ΕΦΗΜΕΡΙΣ ΤΗΣ ΚΥΒΕΡΝΗΣΕΩΣ

ΤΕΥΧΟΣ ΤΕΤΑΡΤΟ

ΑΡΙΘΜΟΣ ΦΥΛΛΟΥ
639

Τροποποίηση σχεδίου πόλης στα Περιβόλια Ρεθύμνου (πρόταση 7 μελετητών). 2
Τροποποίηση σχεδίου πόλης στα Περιβόλια Ρεθύμνου (πρόταση 14 μελετητών). 3
Τροποποίηση σχεδίου πόλης στα Περιβόλια Ρεθύμνου (πρόταση 13 μελετητών). 4
Τροποποίηση σχεδίου πόλης στα Περιβόλια Ρεθύμνου (πρόταση 6 μελετητών). 5
Τροποποίηση σχεδίου πόλης στα Περιβόλια Ρεθύμνου (πρόταση 3 μελετητών). 6
Τροποποίηση σχεδίου πόλης στα Περιβόλια Ρεθύμνου (πρόταση 18 μελετητών). 7

Τροποποίηση σχεδίου πόλης στα Περιβόλια Ρεθύμνου
(πρόταση 7 μελετητών).

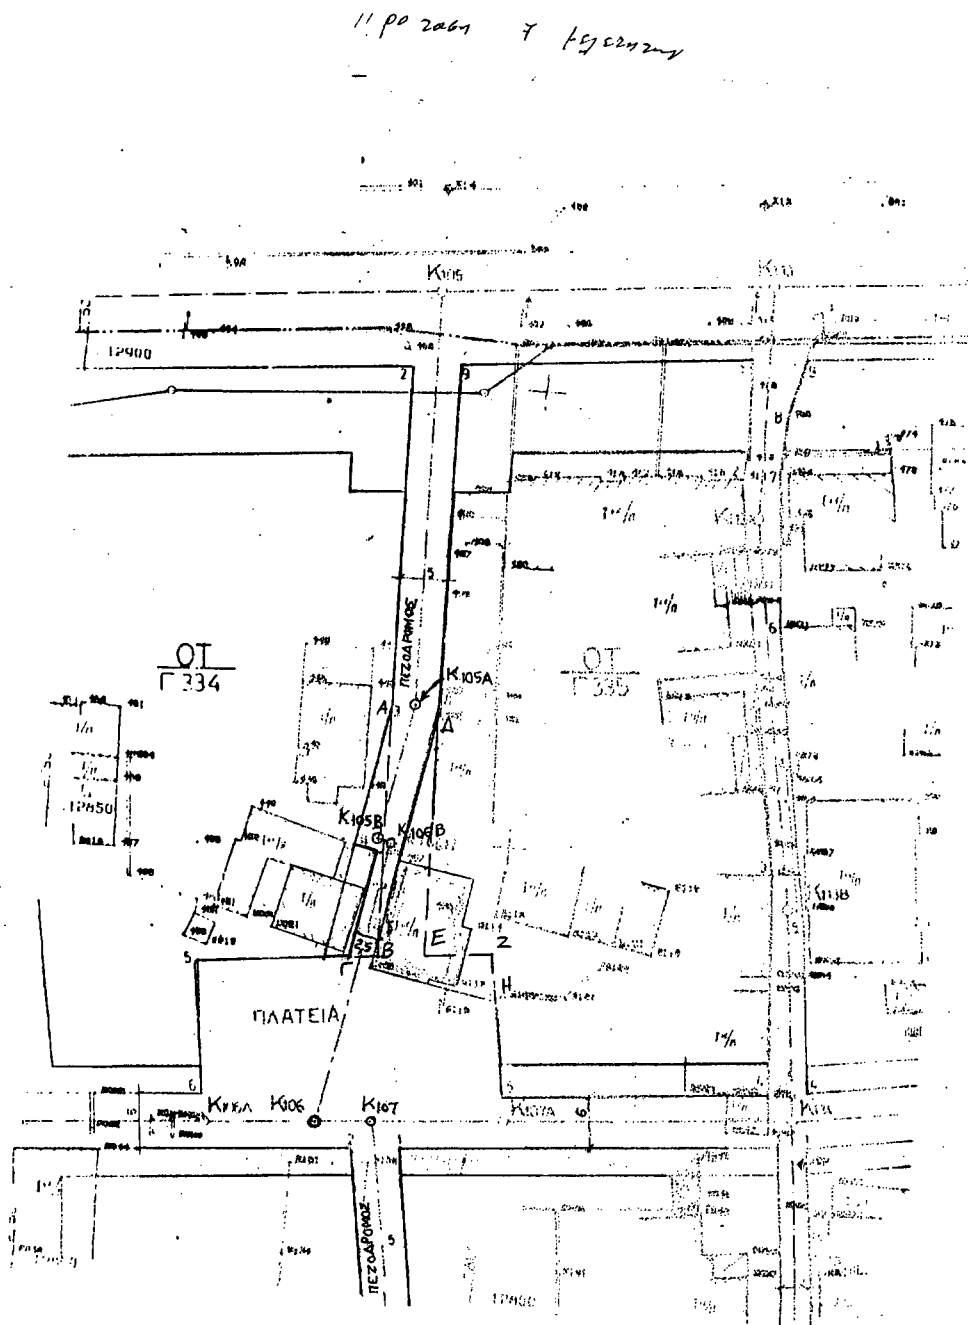
Εγκρίνεται η τροποποίηση του ρυμοτομικού σχεδίου πόλης στα Περιβόλια Ρεθύμνης όπως αυτή φαίνεται στο συνημμένο σχέδιο και συγκεκριμένα καταργούνται οι οικοδομικές γραμμές Α-Β-Γ και Α-Ε-Ζ-Η.

Η νέα θέση των οικοδομ. γραμμών ορίζεται από τον άξονα Κ. 105 Α-Κ 105Β παράλληλα με αυτόν και σε απόσταση 2,50 μ. δεξιά και αριστερά, παράλληλα με τον άξονα Κ 105 Β-Κ 106Β και σε απόσταση 1,25 μ. δεξιά αυτού καθώς επίσης και παράλληλα προς τον άξονα Κ 106 Β-Κ 106 σε απόσταση 1,25 μ. δεξιά και αριστερά.

Για το τμήμα του κτίσματος που είναι στην πλατεία τροποποιείται η οικοδ. γραμμή ώστε να είναι σε επαφή με την οικοδομή.

Τροποποίηση σχεδίου πόλης στα Περιβόλια Ρεθύμνου
(πρόταση 14 μελετητών).

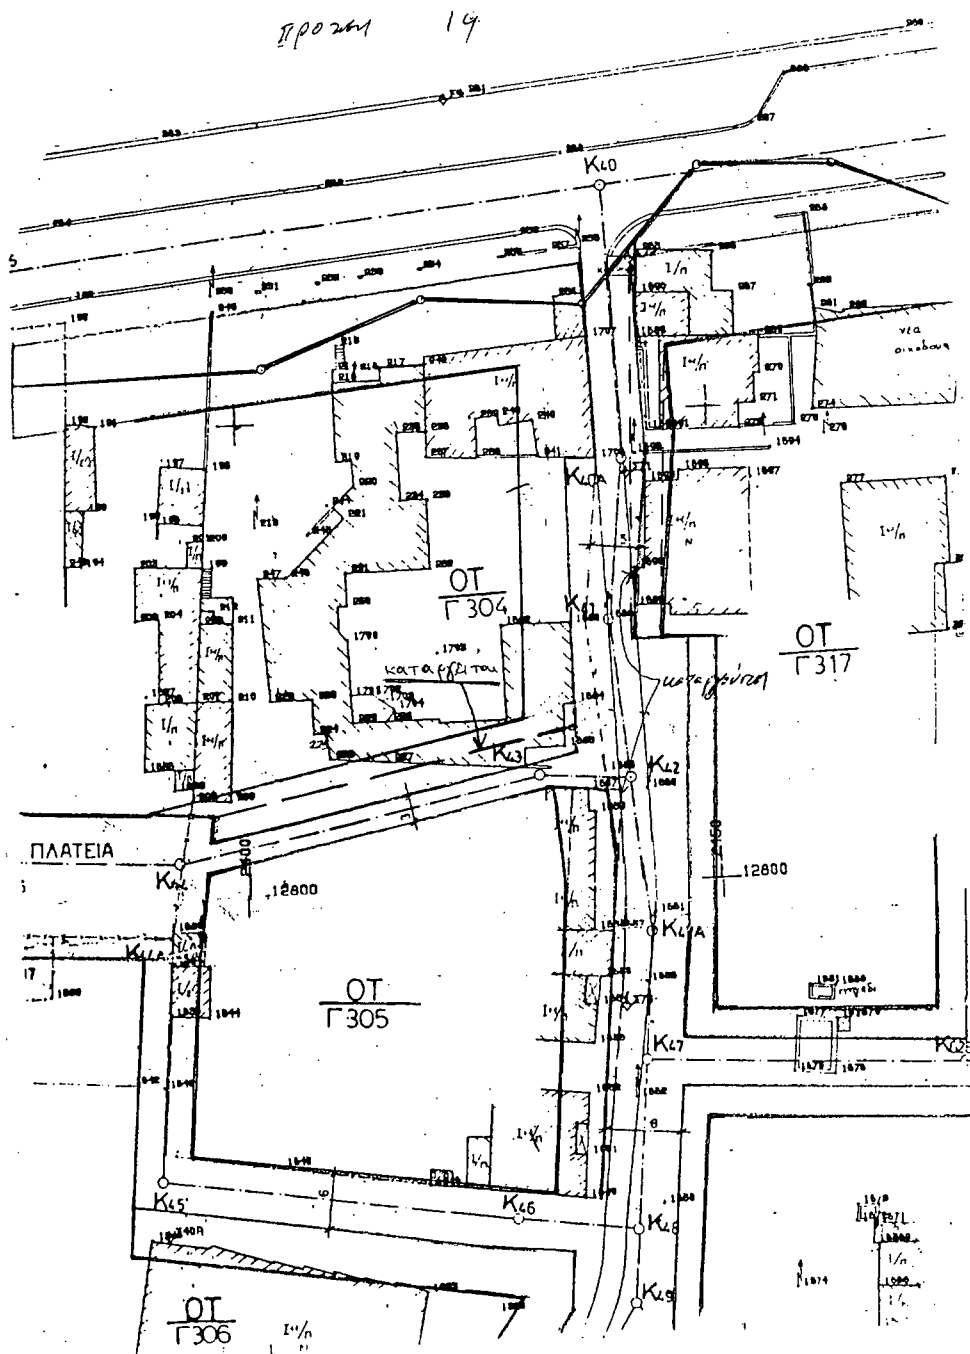
(3) βόλια Ρεθύμνης όπως αυτή σημειώνεται στο συνημμένο σχέδιο και συγκεκριμένα γίνεται: 1) Κατάργηση της Ρ.Γ. νότια του Ο.Τ. Γ304 και μετατόπιση αυτής κατά 3.00 μ. νοτιότερα. Η νέα Ρ.Γ. ακολουθεί παράλληλα και σε απόσταση 1,50 μ. του άξονα που ορίζεται από τις κορυφές Κ44-Κ43, για το τμήμα Κ43-Κ42 η νότια Ρ.Γ. απέχει 1.50 μ. από αυτόν, ενώ η βόρεια συνεχίζει σε ευθυγραμμία με το τμήμα που αντιστοιχεί στην αξονική γραμμή Κ44-Κ43.

2) Μικρομετατόπιση της Ρ.Γ. και Ο.Γ. ανατολικά του δρόμου που ορίζεται από τα Ο.Τ. Γ304 και Γ317 ούτως ώστε το πλάτος του δρόμου από 3.80 μ. που ήταν στο στενότερο σημείο του να γίνει 5.00 μ.

Επίσης γίνεται απότμηση της βόρειο ανατολικής γωνίας του Ο.Τ. Γ 305 όπως το συνημμένο σχεδιάγραμμα.

Τροποποίηση σχεδίου πόλης στα Περιβόλια Ρεθύμνου
(πρόταση 13 μελετητών).

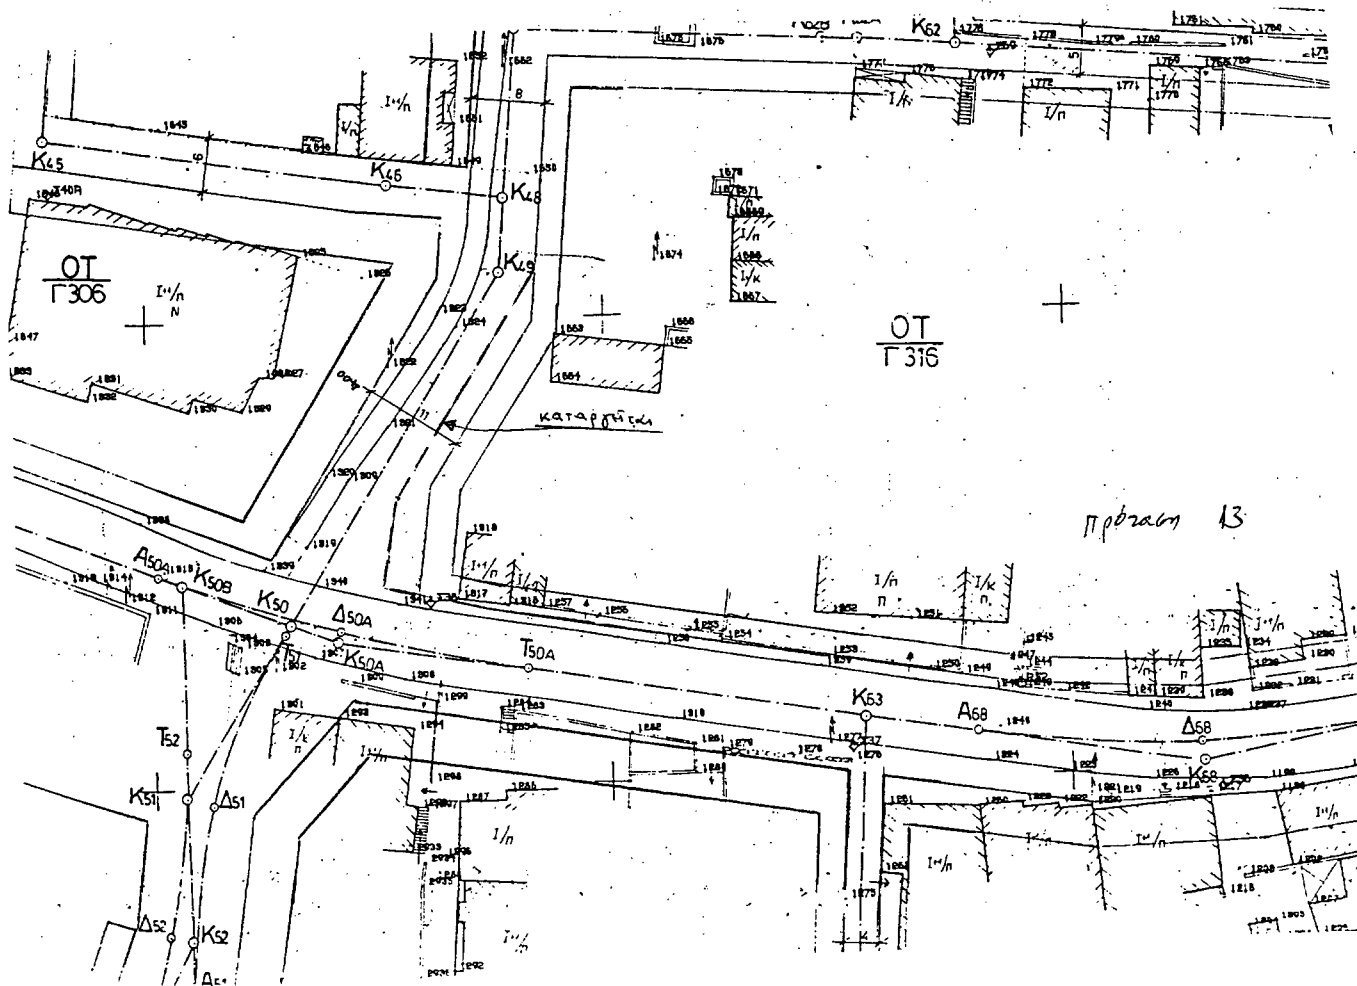
Εγκρίνεται η τροποποίηση του ρυμοτομικού σχεδίου πόλης στα Περιβόλια Ρεθύμνης όπως αυτή σημειώνεται στο συνημμένο σχέδιο και συγκεκριμένα γίνεται διαπλάτυνση του δρόμου μεταξύ των Ο.Τ. Γ306 και Γ316 στην περιοχή συμβολής τους, με τον κεντρικό δρόμο και μάλιστα προς την δυτική πλευρά (όπου και η δυσμενής γωνία συμβολής, ώστε να καθίσταται δυνατή η διαμόρφωση μελλοντικού ισόπεδου κόμβου στην περιοχή συμβολής.

Τροποποίηση σχεδίου πόλης στα Περιβόλια Ρεθύμνου
(πρόταση 3 μελετητών).

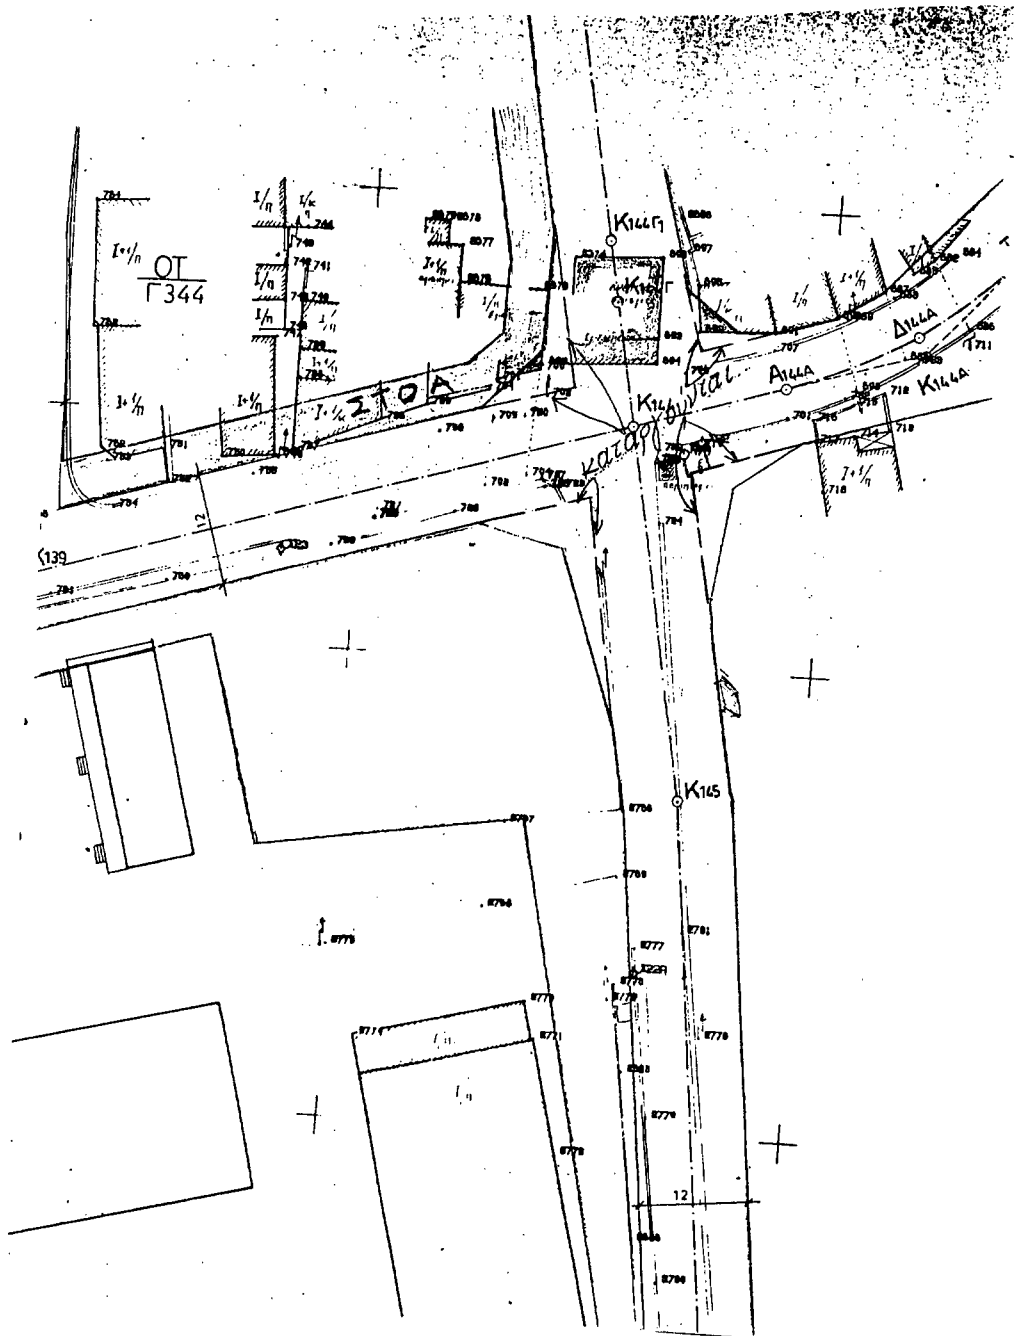
Εγκρίνεται η τροποποίηση του ρυμοτομικού σχεδίου πόλης στα Περιβόλια Ρεθύμνης όπως αυτή σημειώνεται στο συνημμένο σχέδιο και συγκεκριμένα γίνονται αποτμήσεις στις 4 γωνίες των Ο.Τ. που διαμορφώνουν τη συμβολή των οδών Εμμ. Παχλά και Δασκαλάκη (περιφερειακού) για την καλλίτερη κυκλοφορία των οχημάτων με την κατασκευή πλήρως διαμορφωμένου ισόπεδου κόμβου.
